|  | <b>CONCEPTO TÉCNICO SOBRE<br/>NECESIDAD DE ESTUDIOS<br/>DETALLADOS DE AMENAZA Y RIESGO<br/>POR FENOMENOS DE REMOCIÓN EN<br/>MASA DENTRO DEL TRÁMITE DE<br/>LICENCIA URBANÍSTICA</b> | Código:            | <b>GPR-FT-10</b>  |

| <b>1.1 CONCEPTO TÉCNICO No. CT:</b>               | <b>6705</b>                |

| <b>2.1 SOLICITANTE:</b>                   | CURADURÍA URBANA No. 2       |
| <b>2.2 PROYECTO:</b>                      | TV 3 No 87-32/26             |

Figura 1. Localización general del proyecto ubicado de la Transversal 3 No 87-32/26, en el Plano Normativo de Amenaza por Remoción en Masa del POT (Decreto 190 de 2004), el cual se encuentra en Amenaza Media.

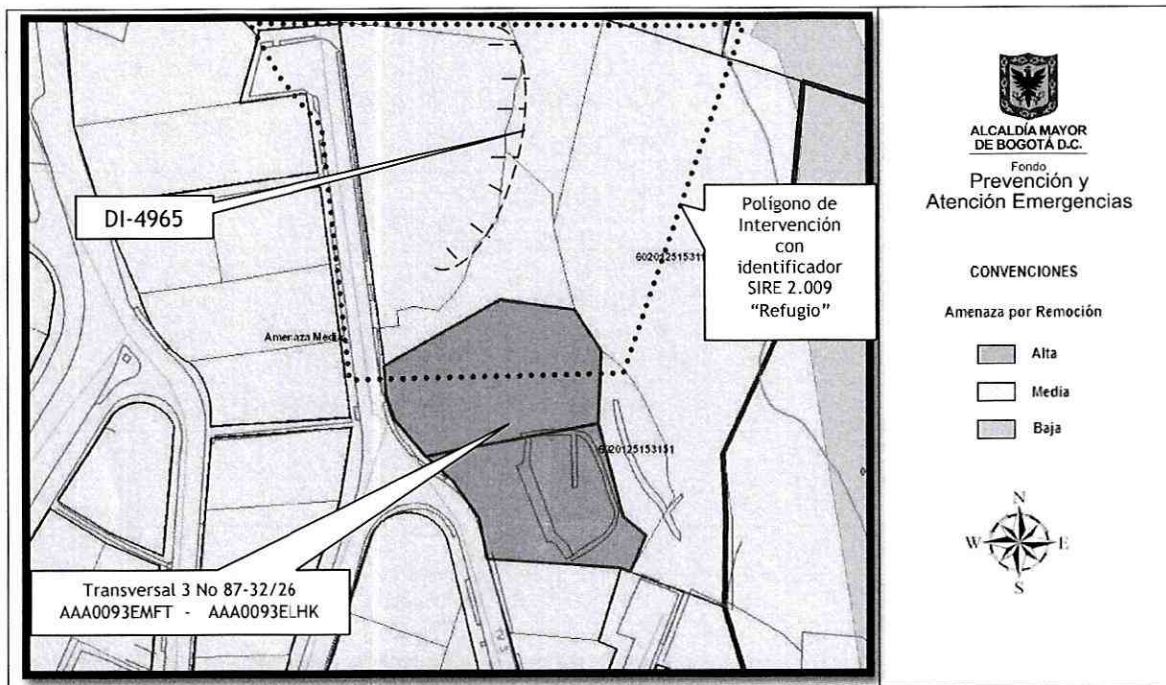
Conforme con el plano normativo de “Amenaza por Remoción en Masa” del Plan de Ordenamiento Territorial de Bogotá-POT, el sector del proyecto ubicado en la Transversal 3 No 87-32/26, de la Localidad de Chapinero, se encuentra en una zona de Amenaza Media por procesos de remoción en masa (Figura 1).

Fotografía No. 1 vista desde la Carrera 3 en el costado oriental de los predios en donde se desarrollará el proyecto, ubicado en Transversal 3 No 87-32/26 de la localidad de Chapinero.

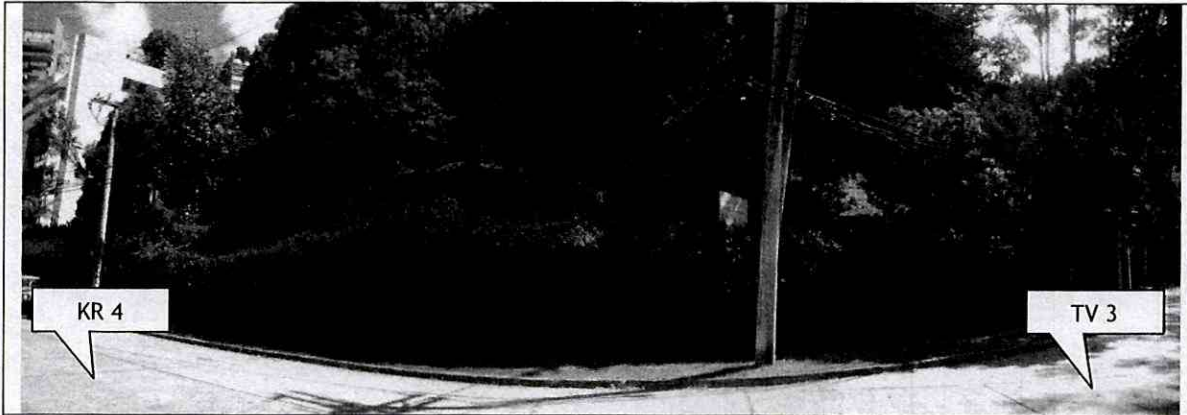
En el momento de la visita técnica, en el predio objeto del presente concepto técnico se encontró un predio vacío, el cual cuenta en su interior con taludes de aproximadamente 6 metros de altura al costado oriental, al interior de los predios se presentan escalonamientos y formas irregulares del terreno, adicionalmente se identificaron evidencias de afectación por procesos de remoción en masa de carácter local en el interior de los predios (Fotografías No. 4 y 5). Sobre la Intersección vial de la Carrera 4 y la transversal 3 se observan ondulaciones del terreno en los predios de consulta, por lo cual se tienen cambios de pendientes al interior de los mismos, y se presentan un talud de aproximadamente 5 metros de altura sobre dicha intersección vial (Fotografía No. 3).

Fotografía No. 3. (vista O-E) Intersección vial de la Transversal 3 y la Carrera 4. se identifica un talud de altura aproximada de 5 metros, al igual que ondulaciones y cambios de penitente al interior de los Predios.

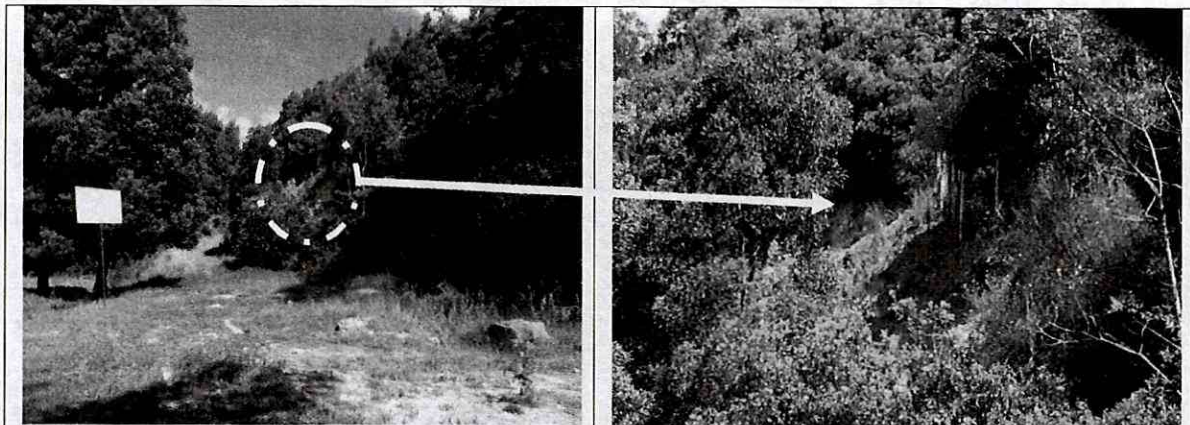
Dados los antecedentes descritos en el numeral 5 del presente concepto, la visita técnica realizada al predio se concentró en definir si en la actualidad, se presenta alguna afectación en los predios de la Transversal 3 No 87-32/26 por los procesos registrados en cercanías al mismo; una vez realizada la inspección visual se pudo establecer que en el predio no se presentan evidencias de procesos de remoción en masa activos de carácter general. No obstante, como se ha mencionado dentro del presente concepto dentro de los predios evaluado se observaron evidencias de procesos de remoción en masa de carácter local al interior del predio; Por lo tanto, debido a las altas pendientes del terreno, los procesos superficiales de inestabilidad identificados, los cuales ante condiciones extremas de agua y/o sismo podrían generar fenómenos de remoción en masa a mayor escala y que la intervención del proyecto podría acelerar la ocurrencia de estos procesos, se considera que es posible que se vea comprometida las condiciones de estabilidad geotécnica de la zona del proyecto.

Considerando lo anterior dado que uno de los objetivos de la Resolución 227 de 2006 es “Prevenir la ocurrencia de daños que afecten la habitabilidad, funcionalidad y confiabilidad estructural de nuevas edificaciones o de las existentes, así como de la funcionalidad y permanencia de la infraestructura nueva y existente de servicios públicos, de vías, etc., que pueda verse afectada por el desarrollo propuesto, como resultado de la reactivación de fenómenos de remoción en masa existentes o el desencadenamiento de otros nuevos [...]”, se requiere adelantar la FASE II del estudio detallado de amenaza y riesgo por remoción en masa, de acuerdo con lo establecido en la Resolución 227 de 2006.
